**Giudizio n° 2873 del 06/03/2018**

**Oggetto** Masterplan Abruzzo – Attuazione Dgr 34 Del 02.02.2017 – Intervento di difesa della costa nel Comune Di Francavilla Al Mare Litorale a Nord Del Fiume Alento

**Tipo procedimento** VERIFICA DI ASSOGGETTABILITA' AMBIENTALE ai sensi dell'art. 19 del D.Lgs. N° 152/2006 e ss.mm.ii.

<b>Dipartimento Opere Pubbliche, Governo del Territorio e Politiche Ambientali</b>	
	<b>Servizio Valutazioni Ambientali</b>	
<b>Istruttoria Tecnica:</b>	<b>Verifica di Assoggettabilità a V.I.A. – V.A.</b>	
<b>Progetto:</b>	Comune di Francavilla al Mare (CH) – Masterplan Abruzzo – Intervento difesa della costa nel Comune di Francavilla al Mare litorale a nord del Fiume Alento. Integrazioni a seguito del giudizio CCR-VIA n. 2862/18

Figura 4: Stralcio planimetria generale di progetto che prevede la realizzazione di 11 pennelli (da Allegato G.04).

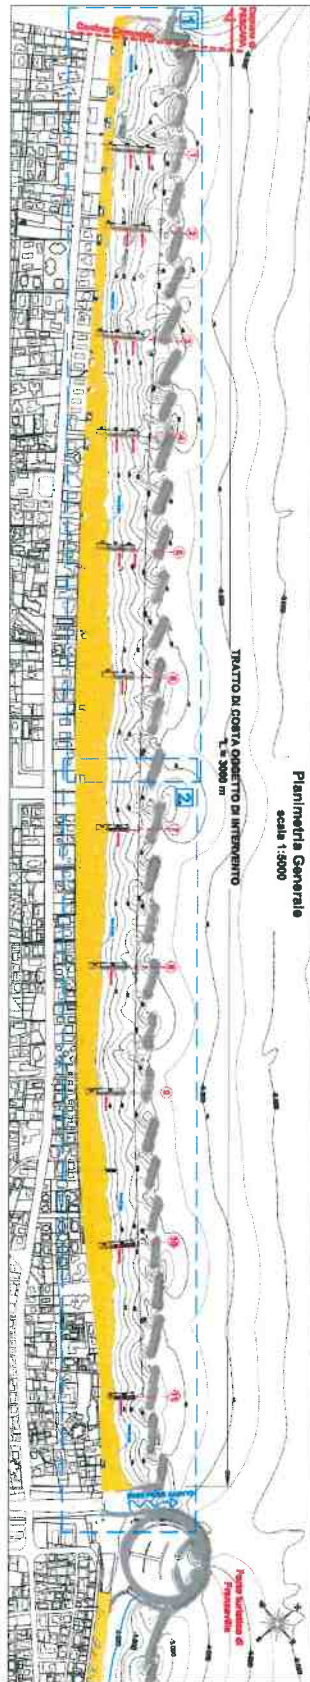
L’intervento oggetto di questa prima fase (Figg. 4 e 5) prevede la realizzazione “sull’intero litorale dal confine nord con il Comune di Pescara fino alla foce dell’Alento, n. 11 pennelli in massi naturali, di cui alcuni articolati in una parte emersa radicata alla riva, ed una sommersa. In particolare, tenuto conto che la risultante dei flussi energetici medi annui del moto ondoso è orientata verso sud est, i pennelli ubicati nella parte meridionale del litorale oggetto di intervento saranno più corti. Il pennello più meridionale è stato ubicato a circa 500 m a nord del pennello di foce sinistro del Fiume Alento. Per evitare l’aggrimento nel corso delle mareggiate si prospetta di prolungare i pennelli per circa 15 m entro l’arenile.

Figura 6: Schema di intervento ipotizzato nel Progetto di fattibilità di cui al Piano Organico delle Aree Vulnerabili della regione Abruzzo.

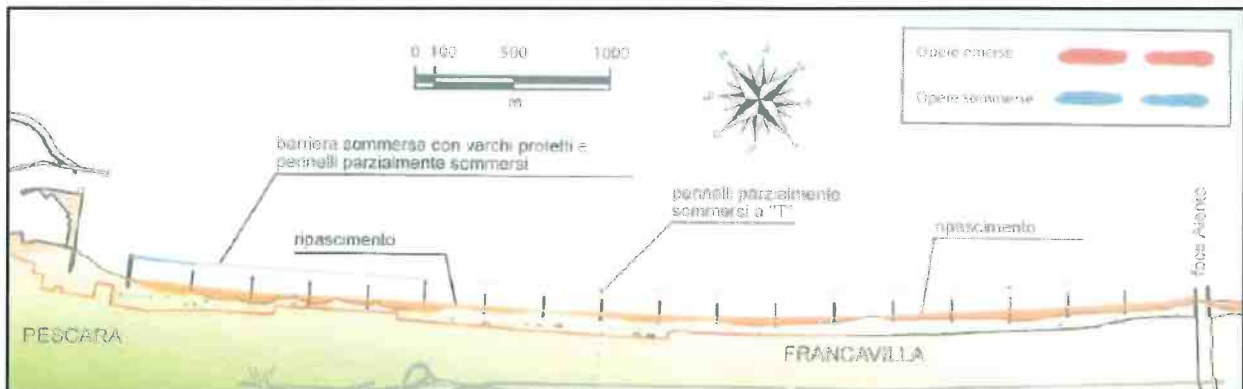
Nella documentazione integrativa si afferma che l’intervento proposto è conforme al su citato piano regionale in quanto si rappresenta che il progetto è stato redatto in conformità con quanto prospettato nel Progetto di fattibilità di cui al Piano Organico delle Aree Vulnerabili della regione Abruzzo e che detto schema di intervento è riportato nel documento “*Analisi di rischio morfologico e socioeconomico della fascia costiera abruzzese: fattibilità degli interventi di riqualificazione morfologica a scala regionale*” (Fig. 6).

Figura 7: Interventi previsti per la realizzazione dei tre lotti del progetto. – stralcio esplicativo

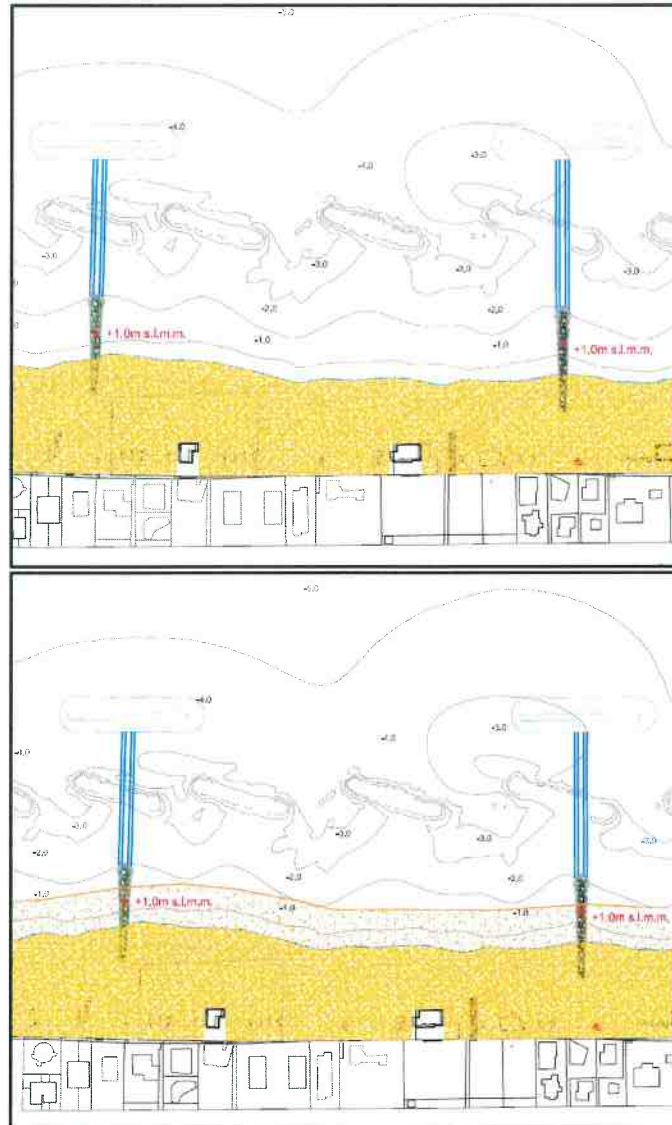
Nel documento si dichiara, inoltre, che il progetto si sviluppa in tre lotti (come da allegato grafico cui si rinvia; Fig. 7). Nello specifico nel primo lotto di intervento (quello appunto relativo al progetto proposto) sono stati previsti 11 pennelli (anziché 9 come indicato nel piano regionale) a seguito dell’interasse medio scelto (circa 260 m) ed in virtù del risultato positivo avutosi sul litorale limitrofo a nord di quello di intervento dove erano stati realizzati 7 pennelli in luogo dei 6 preventivati.

Nello stesso documento si rappresenta, infine, che con il secondo lotto saranno eseguite le opere longitudinali soffolte salpando quelle esistenti emerse e si procederà all’eventuale completamento dei pennelli (operazione che “potrebbe non essere necessaria”), mentre con l’ultimo lotto sarà eseguito il ripascimento dell’arenile fino alla estensione prevista nella programmazione regionale (27 ml).
